VILLE DE LATOUR- DE-PEILZ

Rapport de la commission ad hoc chargée d'étudier le préavis municipal N° 32/2025 – Demande d'un crédit de Fr. 3'660'000.- pour le réaménagement, le remplacement des équipements d'éclairage public et la réfection de collecteurs aux chemins des Murs-Blancs et de Vassin, ainsi qu'à l'avenue de la Perrausaz du N° 2a au N° 32.

PRÉAVIS MUNICIPAL N° 32/2025

Demande d'un crédit de Fr. 3'660'000.- pour le réaménagement, le remplacement des équipements d'éclairage public et la réfection de collecteurs aux chemins des Murs-Blancs et de Vassin, ainsi qu'à l'avenue de la Perrausaz du N° 2a au N° 32.

Ch. des Murs-Blancs – carrefour avec la route de Sichozi et réaménagement de la place de rebroussement – plan définitif

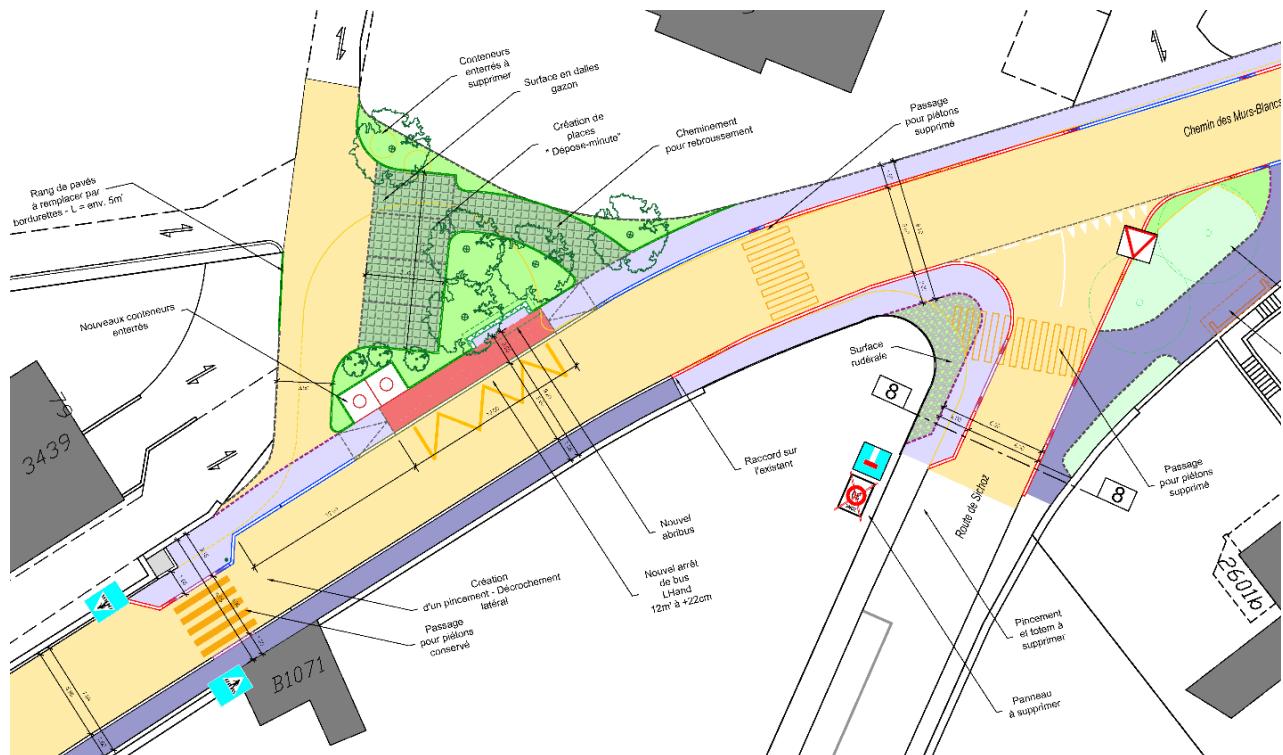
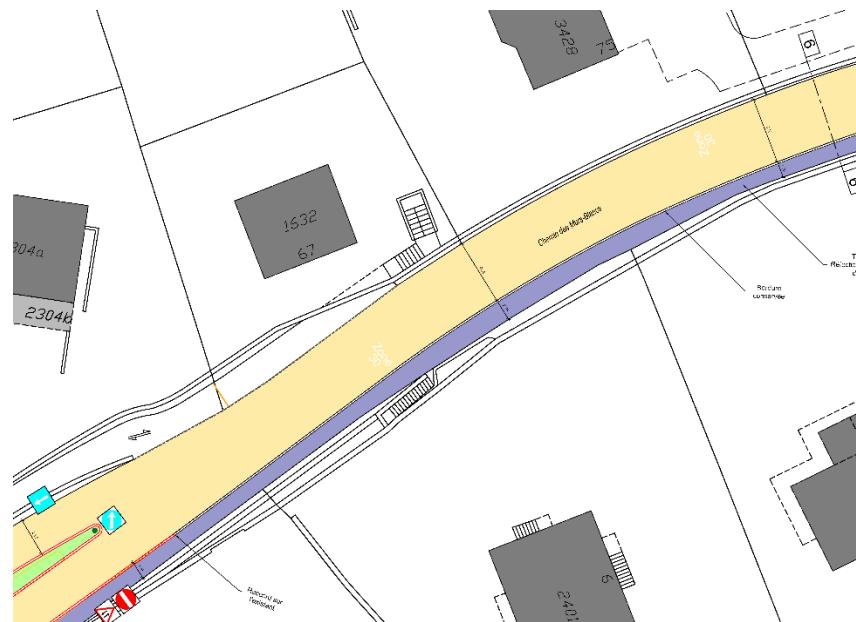
L'avancée du trottoir à la partie inférieure de la place de rebroussement pose également un problème pour certains commissaires car elle rend impossible un croisement, ce qui pourrait entraîner des conséquences dangereuses aux heures de pointe. Les représentants de la municipalité indiquent que ces aménagements sont prévus dans le but de sécuriser la traversée pour les piétons et de modérer le trafic.

Il est à préciser que le projet mis à l'enquête supprimait complètement toute possibilité de rebroussement, ce qui a généré une forte opposition de plusieurs riverains. Le plan modifié soumis dans le cadre du présent préavis a permis de lever une grande partie de ces oppositions et doit être considéré comme un amendement aux plans de minime importance au projet, de la compétence du Conseil communal selon la loi sur les routes

3. Le projet ne prévoit pas de possibilité de rebroussement pour les véhicules qui montent Vassin et souhaitent redescendre sur le chemin des Murs-Blancs. Selon les plans, le rebroussement sur la route de Blonay n'est pas prévu non plus. Ainsi nous sommes persuadés que ce sera par notre accès que les véhicules vont manœuvrer pour rebrousser chemin. Comment la commune compte-t-elle éviter ce problème ?

2. d'approuver le projet d'aménagement routier des chemins des Murs-Blancs, de Vassin et de l'av. de la Perrausaz selon les plans soumis à l'enquête publique du 26 mars au 24 avril 2025, modifié en ce qui concerne la place de rebroussement du chemin des Murs-Blancs par le plan annexé au préavis daté du 15 septembre 2025 ;

Le plan d'aménagement de cette place a été modifié après l'enquête publique. Il est désormais prévu le maintien de la possibilité d'un rebroussement sans manœuvre, via la création d'un cheminement en revêtement perméable dédié à cet effet et d'une largeur carrossable de 2m50. Cette modification du projet permet ainsi de répondre à l'ensemble des critiques formulées dans l'opposition à ce propos tout en maintenant l'objectif de pouvoir perméabiliser et végétaliser cet espace. La zone de dépose-minute prévue, notamment, pour l'accès à la cabane scout de la Malègue a été maintenue et sera signalée comme telle à l'aide du panneau OSR 2.50 « Interdiction de stationner ».

Carrefour Perrausaz / Arcangier / Alpes / Murs-Blancs

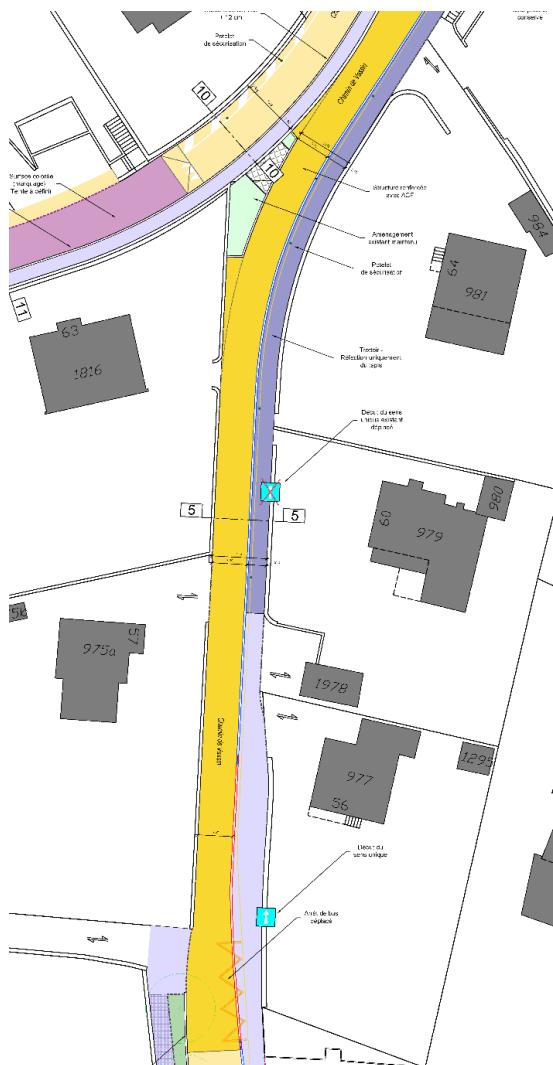
La modification du carrefour Perrausaz / Arcangier / Alpes / Murs-Blancs est également discutée. Certains commissaires s'interrogent quant à l'insertion des voitures venant des Murs-Blancs dans le trafic matinal venant principalement de Perrausaz. En soirée, les flux sont plutôt partagés entre Alpes et Arcangier. Selon les responsables du projet, les flux ont été analysés et contrôlés à l'aide de drones. D'autre part, le giratoire actuel n'est pas conforme et pose des problèmes pour la nouvelle ligne de bus.

Le choix technique définitif s'est porté sur la variante préconisée par l'ingénieur spécialisé, à savoir un carrefour avec priorité sur l'axe Perrausaz-Arcangier où le trafic est le plus dense et devrait le rester à l'avenir, même avec les récents aménagement sur le bd d'Arcangier. Une bande médiane sur l'axe sera vouée aux mouvements en direction du ch. des Murs-Blancs et en direction de l'av. des Alpes. Ces mouvements, d'après les comptages réalisés, restent limités et gérables de cette façon, même aux heures de pointe. Ainsi, quand bien même une double pré-sélection est actuellement prévue sur les plans, il est possible que le choix définitif se porte sur un marquage de type bande polyvalente (comme ce qui existe sur la route de Saint-Maurice). Cet élément de signalisation horizontale est de compétence municipale.

Figure 1 : Projet, avec chicane trop resserrée

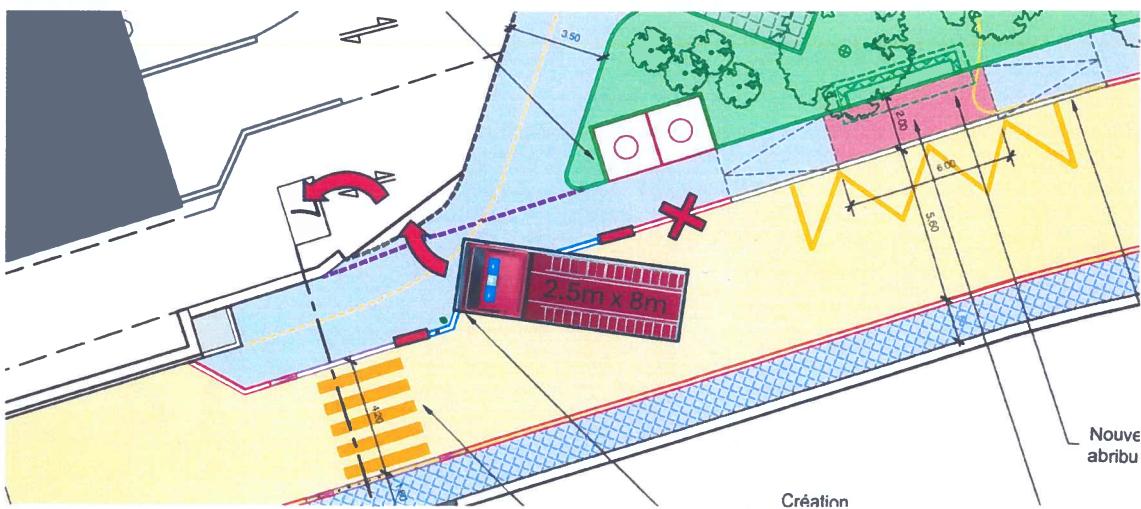
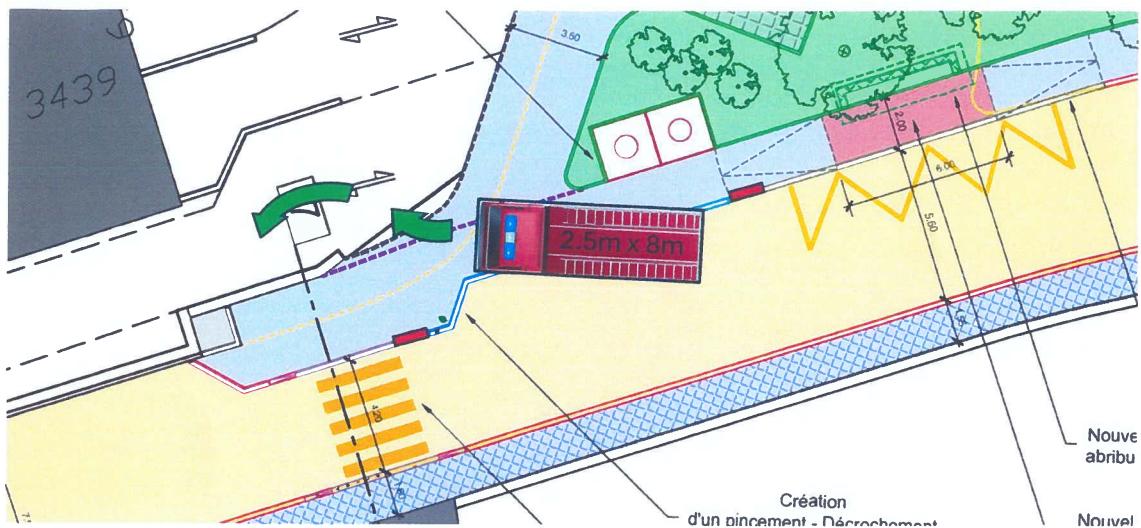
Notre proposition est de remplacer la bordure granit de 12cm prévue devant les conteneurs par une bordure granit basse de 6cm franchissable.
